RÉGLAGE MULTICONTACT

Cette circulaire a pour but de vous informer d'une action à effectuer sur les scooters Silence, modèles S01 et S02.

Partie	
Zone affectée	"Circulaire technique"
Cause	"CT_202211001 - RÉGLAGE MULTICONTACT"

NON	DESCRIPTION
1.	Démontage du <i>Multicontact</i>

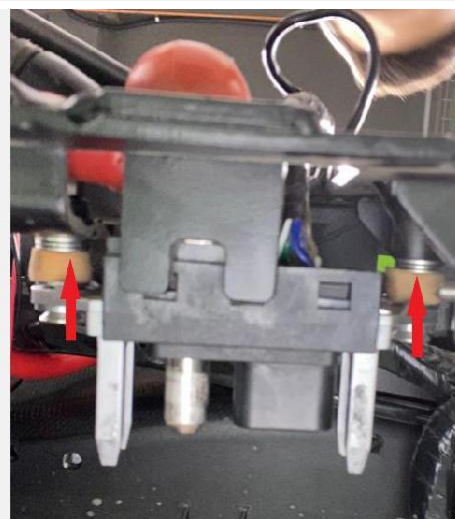
Sur certains scooters produits en 2021 et 2022, il est possible que la distance entre les deux parties de l'embout *Multicontact* soit trop importante.

Le connecteur (côté scooter et côté batterie) a une plage de tolérances trop large.

Dans ces cas, il peut arriver qu'il y ait un manque de contact entre les broches, de sorte que des coupures de courant se produisent, provoquant les incidents susmentionnés.

0. Tout d'abord, vérifiez que les broches d'alimentation du *Multicontact* sont en bon état (pas de dépôt de carbone dû à des arcs électriques suite à des déconnexions occasionnelles). Si elles ne sont pas en bon état, le *Multicontact* devra être remplacé (aussi bien la partie scooter que la partie batterie).

1. Une fois le *Multicontact* débloqué, ajouter 4 rondelles (réf. **S02-90024-00**) sur chacun des 2 boulons, entre la mousse et la douille en tôle du châssis.

L'ordre des éléments, de chaque côté, doit être le suivant :

- 1) Tête de boulon
- 2) *Multicontact*
- 3) Mousse
- 4) 4 rondelles
- 5) Châssis
- 6) Rondelle (originale)
- 7) Écrou autobloquant
- 8) Pointe de boulon

2. Serrez les deux écrous jusqu'à ce qu'un **filet de boulon** (~0,5 mm) dépasse à l'arrière :

3.  **ATTENTION !** Le *Multicontact* doit avoir de l'espace pour bouger dans son boîtier pour fonctionner correctement.
